東京外かく環状道路(関越道～東名高速間)

**これまでに頂いたご意見・ご提案と
計画の具体化の検討等における考え方**

平成18年6月

**国土交通省関東地方整備局
東京都都市整備局**

○東京インターチェンジを改築し、東名ジャンクションを砧公園内に設置する検討

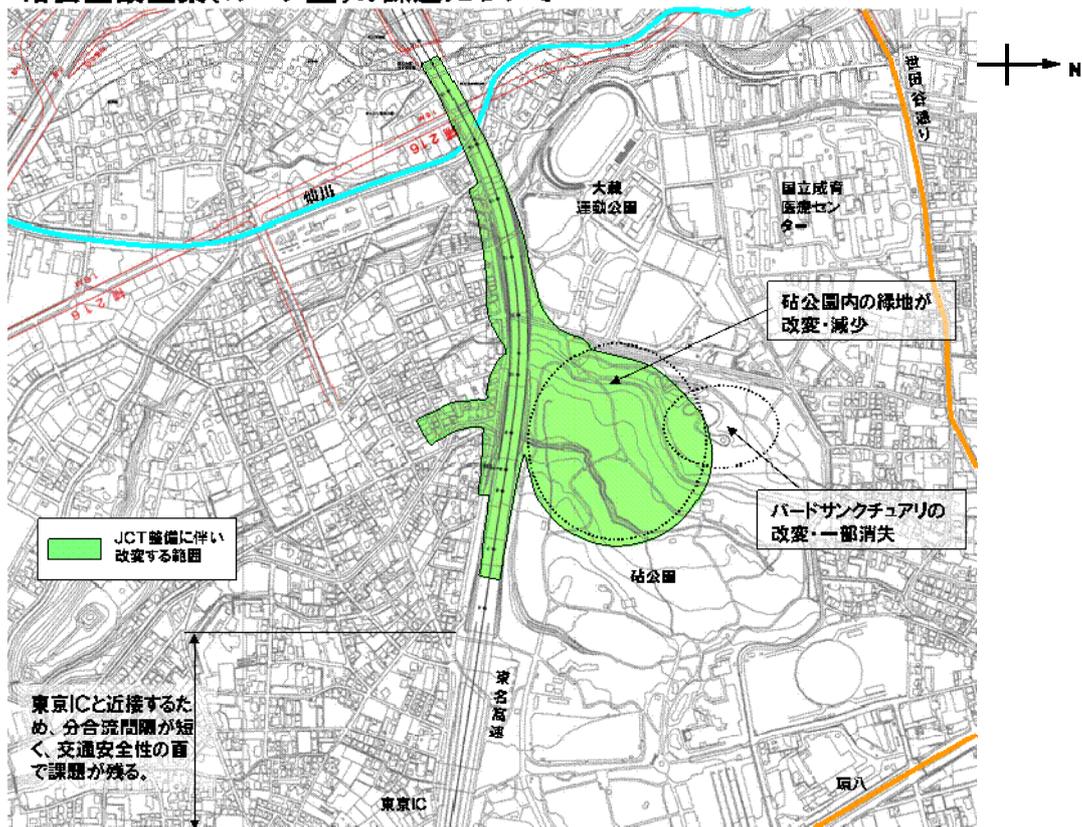
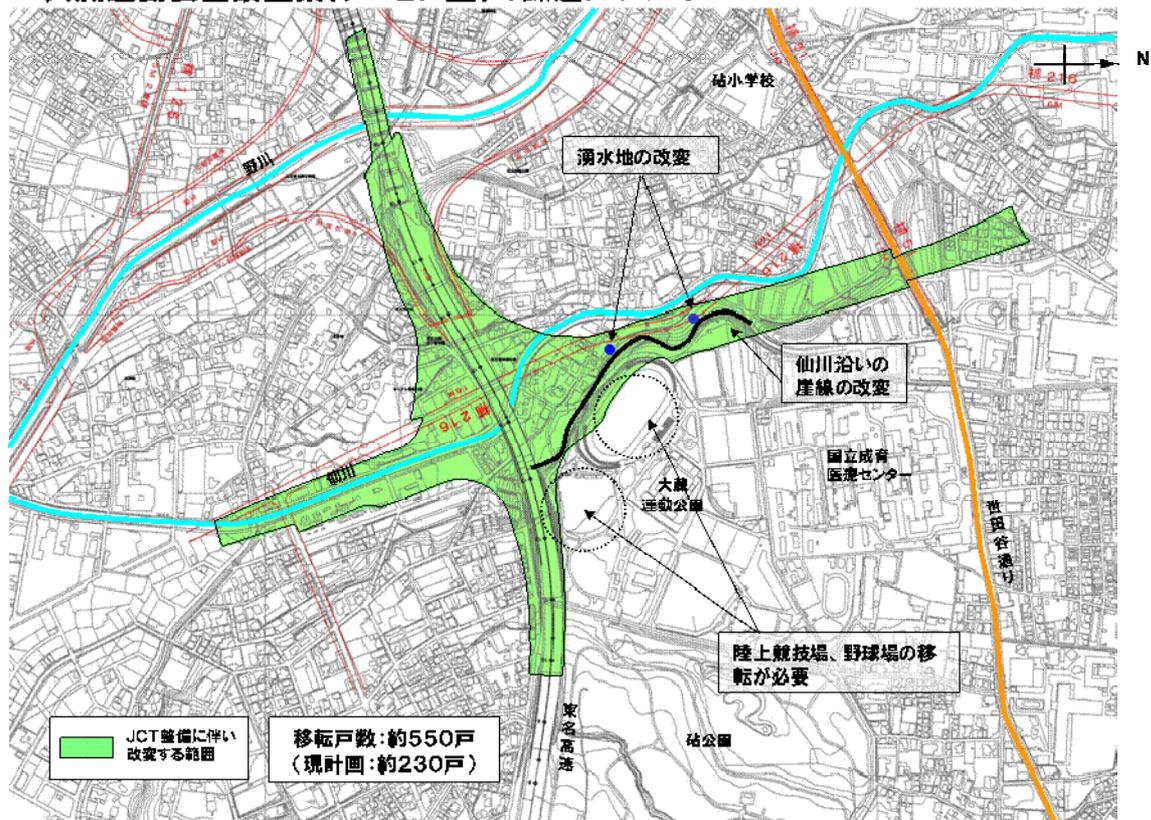
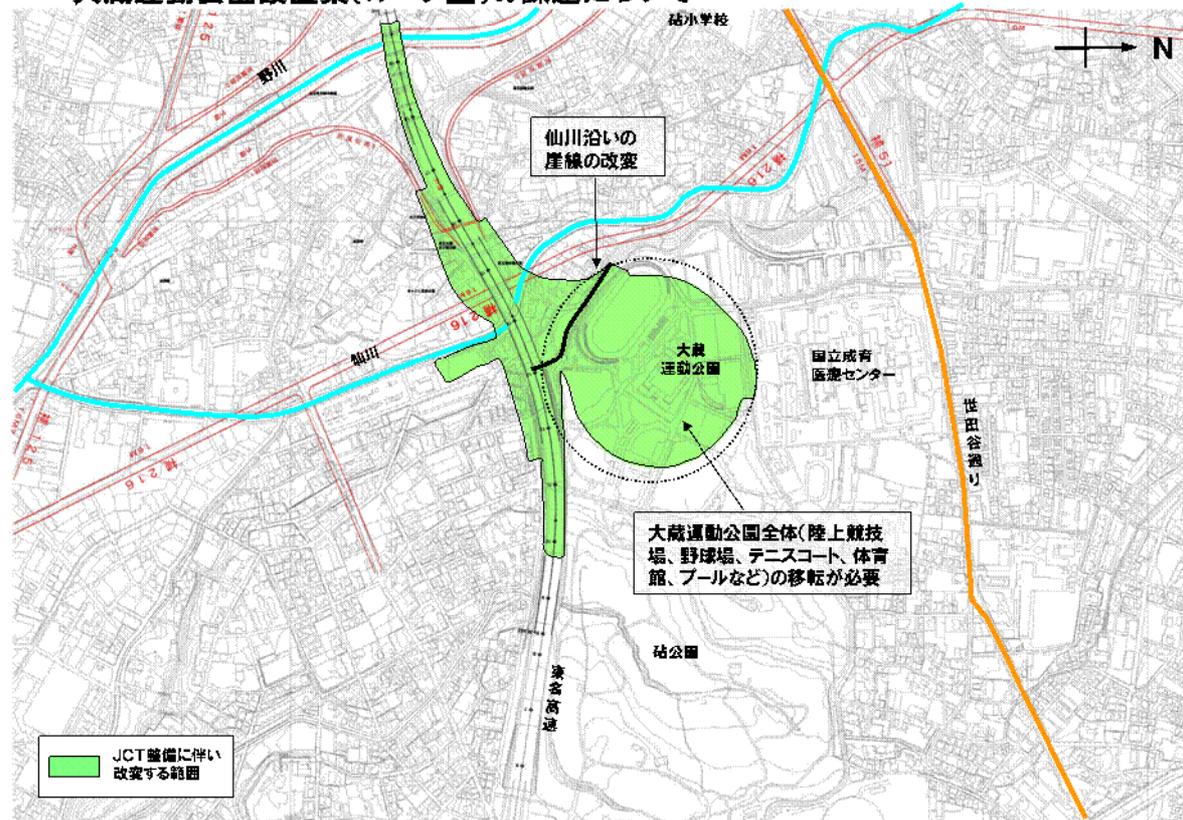
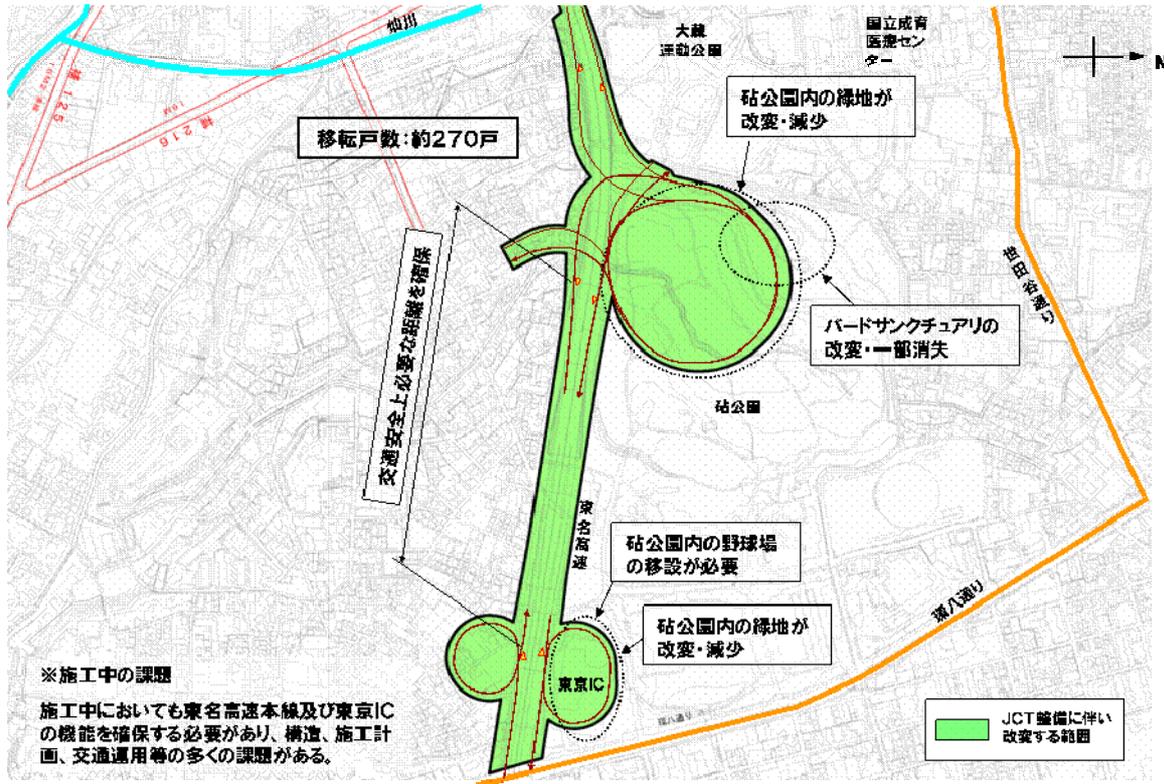
- ・大泉インター近くには八の釜の憩いの森があり、絶えたことのない湧き水がある。これら避けてインターを設置して欲しい。
- ・水脈をはずして再計画が出来ないものか。余りに住民にとって大切に守って来た公園などの近くばかり選んでおられるのが不思議。
- ・三宝寺池、善福寺池、井の頭の池の近く通ること地下水脈ごとの様な影響があるのか心配です。ルートを変更する等、是非一考をお願いします。
- ・大深度地下の方式をとるのであれば従来の計画と大きく変化しているはずである。昭和40年代に線を描いた路線を守らなければいけないという理由はない。もっと直線的な線を描くことが予算をへらすことにならないか。
- ・必要性、ルートをもう一度考えてみる必要がある（40年も前の案である）。
- ・なぜ、野川の下を活用しないのか。その理由は？法令の改正が必要であれば、なぜしないのか。その理由？
- ・ルートを複数案提示し、現在のルートを選んだ根拠を示してほしい。
- ・砧公園の地下にトンネルを通し、東名高速と地下でむすんでほしい。
- ・野川への影響や立ち退き等少なくするため、東名ジャンクションを砧公園の体育館の地下につくる等してほしい。
- ・多摩川の上に東名ジャンクションをつくることはできないのか。
- ・現状の計画ルートで、早期実現を目指して欲しい。

中央ジャンクションから成城学園駅地下付近を大深度で通過し、砧公園（または大蔵運動公園）に東名ジャンクションを設置した案と現計画案について、道路構造基準との整合や周辺への環境への影響などについて比較検討を行いました。

砧公園に設置する場合、公園の最も西側に設置した場合でも東京インターチェンジとの間に道路構造上必要な距離が確保できません。なお、ジャンクションの設置に伴い、バードサンクチュアリを含む大規模な緑地の改変が伴う等の問題も生じます。

大蔵運動公園に設置した場合は、大蔵運動公園にある多くの施設の移転が必要になるとともに、仙川沿いの崖線の改変に伴い、湧水や緑地が消失するなどの問題が生じます。

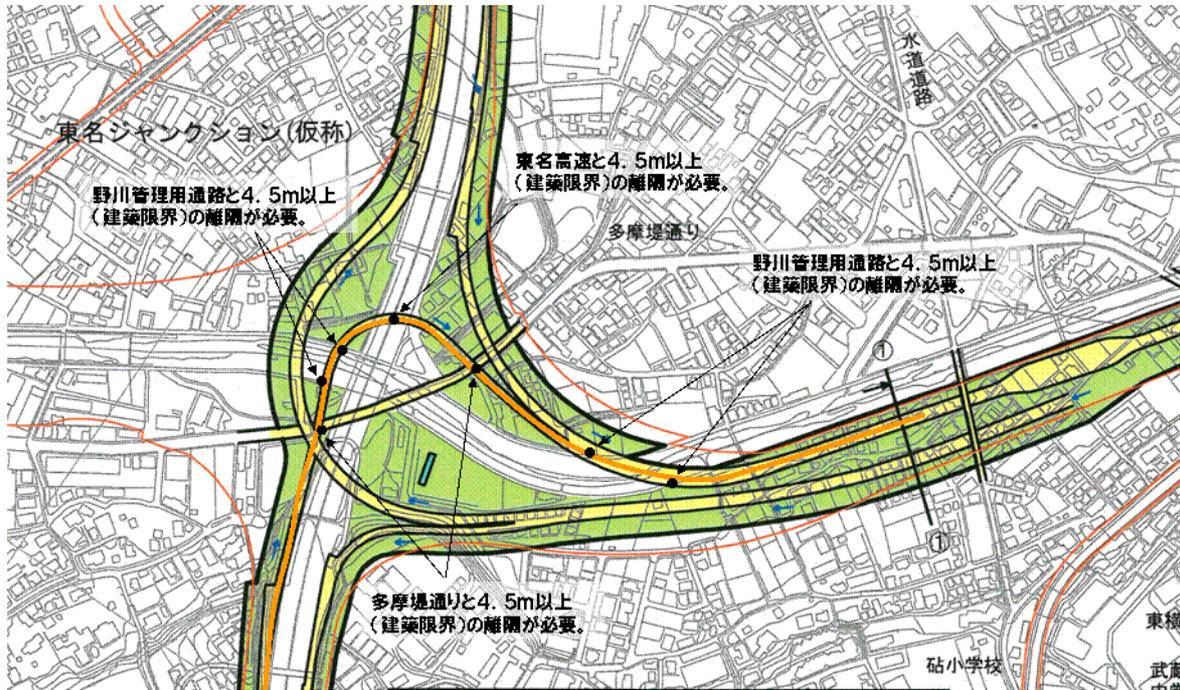
ジャンクションを地下化してはどうですか。

既都市計画では、多摩堤通りを東名高速と交差する位置で分断（通行不可）するものとしたうえで、東名ジャンクションのランプすべてを東名高速の高架下を通過させる計画となっています。

現在の多摩堤通りは、当該地域の生活道路としての機能のみならず、幹線交通を担う道路としても必要不可欠な道路であると認識しています。

このため、現在検討している計画概念図等では、多摩堤通りを分断させない等の理由で、東名以北側のランプを東名高速の上を通過させる計画としているものです。

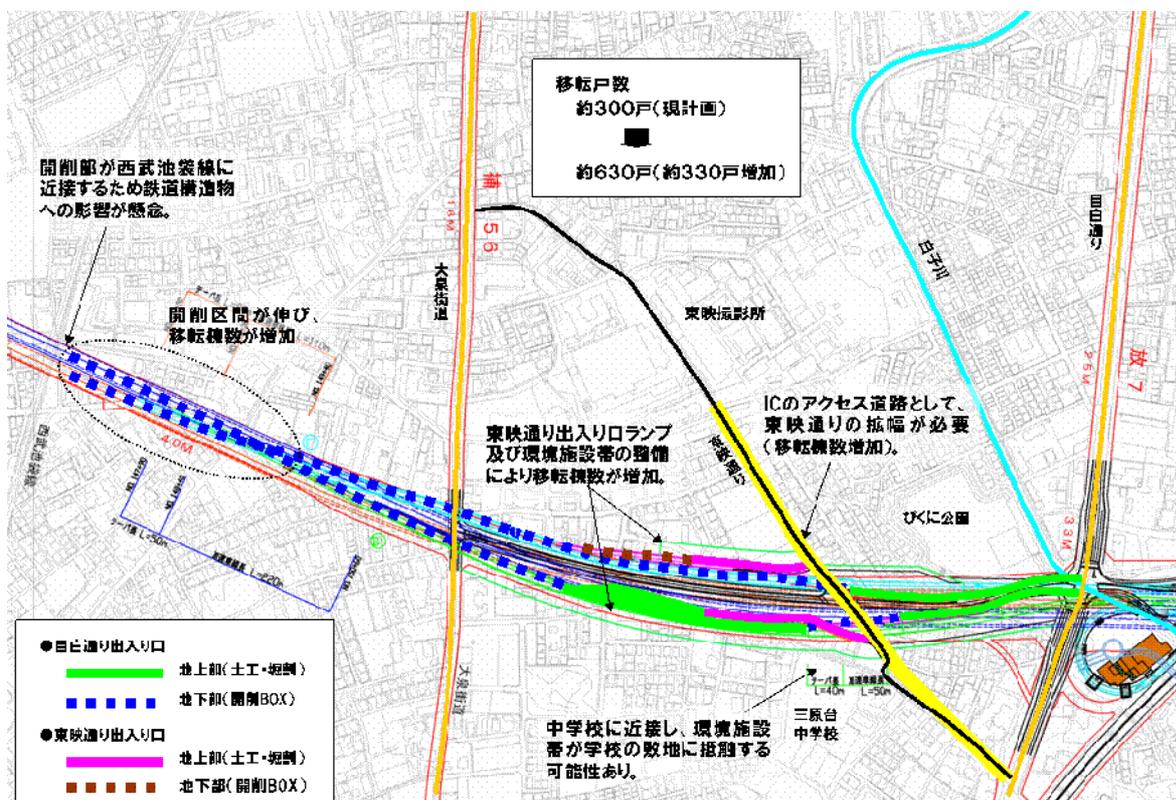
- ・東八道路インターチェンジから中央道へのON/OFFは少ない。換気所を東八道路インターチェンジにおいて応分の負担（バランス）。利便性と負担のバランスを図ることが大事。
- ・インターチェンジから外環への出入のみならず、中央道への出入りもできるようにしてほしい
- ・中央高速の上り下りへの進入路と中央高速の上り下りからの退出路を設置してほしい。

- 東八道路インターチェンジの構造については、当初は中央道にアクセスできない形式で検討をしてきましたが、地元では中央道にアクセスできる形式とすべきとの意見が多く、また、こうした変更に伴う影響の程度が小さいことから、「東京外かく環状道路（関越道～東名高速間）についての考え方（H17.9）」では、中央道にアクセス可能な構造をお示しし、ご意見をお聴きしてきました。こうした中で、中央道へのアクセスについては概ね地元の理解が得られたと考え、計画の具体化にあたっては、東八道路から外環及び中央道へ乗り降りできるインターチェンジを設置することとしています。
